PARECER SOBRE O RELATÓRIO DE CONFORMIDADE AMBIENTAL DO PROJECTO DE EXECUÇÃO

**SUBCONCESSÃO AUTO-ESTRADA TRANSMONTANA
A4/IP4 – VILA REAL (PARADA DE CUNHOS) / QUINTANILHA
LOTE 3**

AGOSTO DE 2010

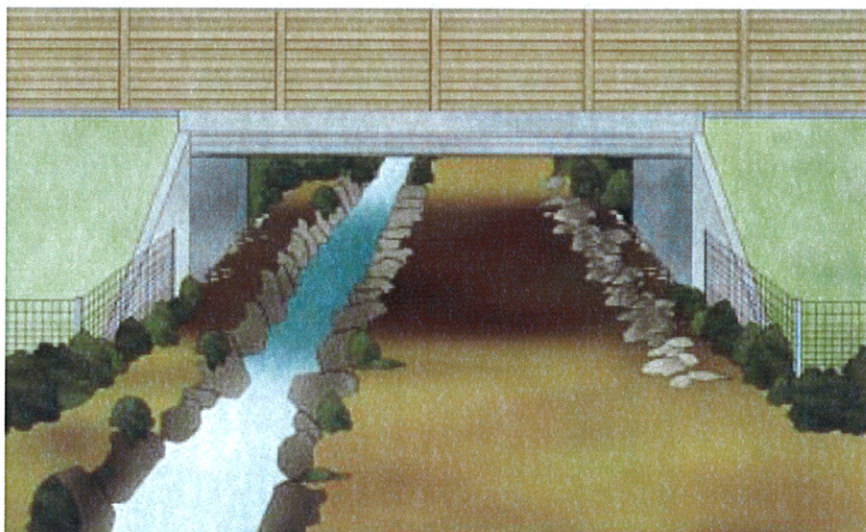
Assim refira-se que, de acordo com o projecto de restabelecimentos, as PA 1,2,3,5,6,7 e 9 apresentam 5 m de largura. Assim, salvaguarda-se que estas PA devem apresentar 7 x 4 m tal como referido no RECAPE, na resposta à medida DIA.22 e no Anexo E (salienta-se que na resposta à medida 54 são referidas a PA 4 e 8 por lapso e não são referidas as PA 7 e 9). No que se refere ao corredor para fauna, este deve aproveitar toda a largura extra que, por exemplo, no caso das passagens sem função hidráulica deverá ser 2 m (e não apenas 0,5 m como sugerido no RECAPE). Este corredor deve apresentar pedras e vegetação (até onde a luz o permitir) sendo que estas devem dispor-se de forma "naturalizada" entre a zona de passagem de veículos e o corredor de fauna mas não ocupando o corredor na totalidade, ao contrário do sugerido na fig. 1.7 do Anexo E, em que o corredor de fauna aparenta estar totalmente preenchido com pedras. Desaconselha-se o uso de restos da desmatção dado o risco de incêndio que pode acarretar. Estas PA devem apresentar terra batida de forma a incentivar o seu uso pela fauna.

Especificamente no que respeita às passagens mistas com função hidráulica, considera-se ser pertinente que as mesmas possam ser utilizadas pela fauna de ambos os lados da linha de água, ao contrário do especificado no desenho representado na Fig. 1.8 do Anexo E do RECAPE. Assim, sugere-se um desenho similar ao seguinte:

O PIP deve especificar qual a vegetação a implementar no corredor de fauna destas passagens, a qual deverá ser representativa dos habitats circundantes. Nas zonas de menor luminosidade deverão ser espécies adaptadas a pouca luz.

Figura nº 1.1.1 - Localização do Complexo Rural da Ribeira de Jorjais (nº 6) face aos traçados em análise em fase de Estudo Prévio e Projecto de Execução

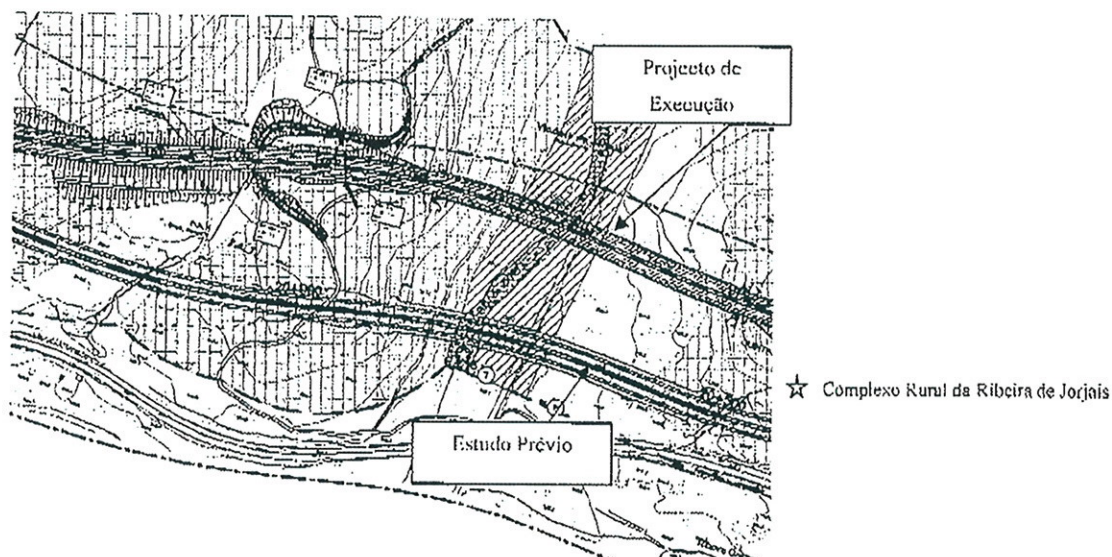
condicionantes ao projecto, entre as quais o Património. O Complexo Rural da Ribeira de Jorjais encontrava-se localizado a cerca de 12m do talude e a 30m do eixo da via no traçado apresentado em fase de Estudo Prévio (Fig. 1), o que suscitou a recomendação, na DIA, de medidas destinadas a garantir a conservação pelo registo dos edifícios incluídos nesta ocorrência.

Actualmente, o Complexo Rural da Ribeira de Jorjais encontra-se a uma distância de 180m do eixo da via (Fig. 1) em estudo no âmbito do Projecto de Execução. Como tal, encontra-se para além do limite de afectação directa, a escassos metros do final do corredor de afectação indirecta e cerca de 170m para além do limite de expropriação nesta área. Face às alterações verificadas no traçado em estudo e ao reduzido nível de risco de afectação desta ocorrência, consideramos que as medidas preconizadas na DIA para este sítio não são adequadas à situação do Complexo Rural da Ribeira de Jorjais face ao traçado actualmente em estudo, daí não terem sido incluídas no relatório patrimonial.
